TRANS/WP.29/633
2 juin 1998

PROJET DE COMPLÉMENT 9 AU RÈGLEMENT No. 75

(Pneumatiques pour motorcycles)

"Gabarit d'enveloppe pour l'essai d'expansion centrifuge"

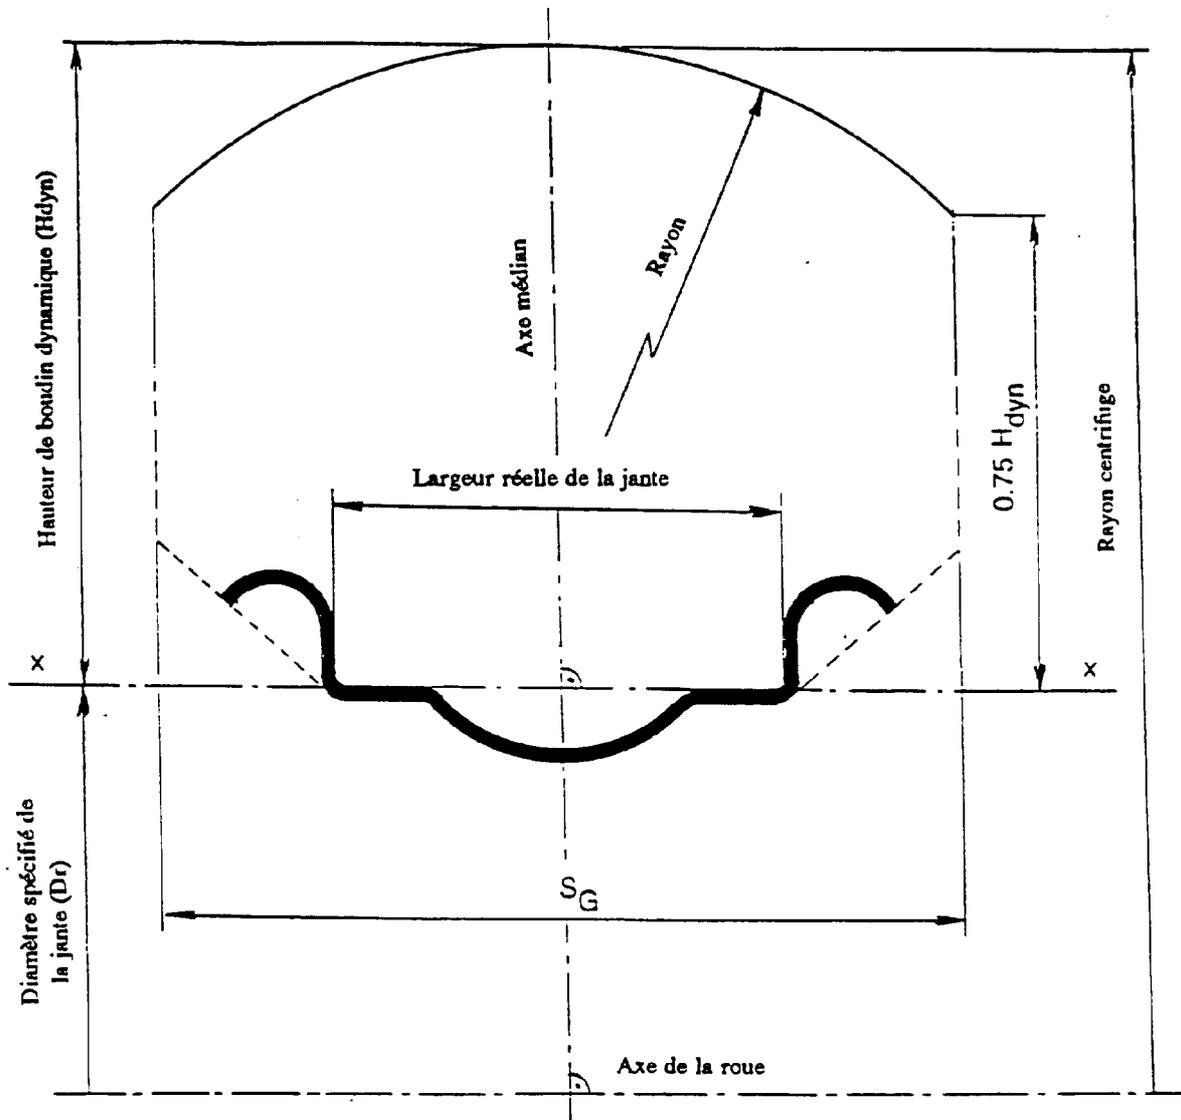
Annex 9, paragraphe 4.1., remplacer le croquis existant par le croquis suivant :

S_G = Largeur maximale en service
(Elle varie de 1 mm pour un écart de 0,1 du code de la largeur de jante par rapport à la jante de mesure)

H_{dyn} = Rayon centrifuge - $D/2$.
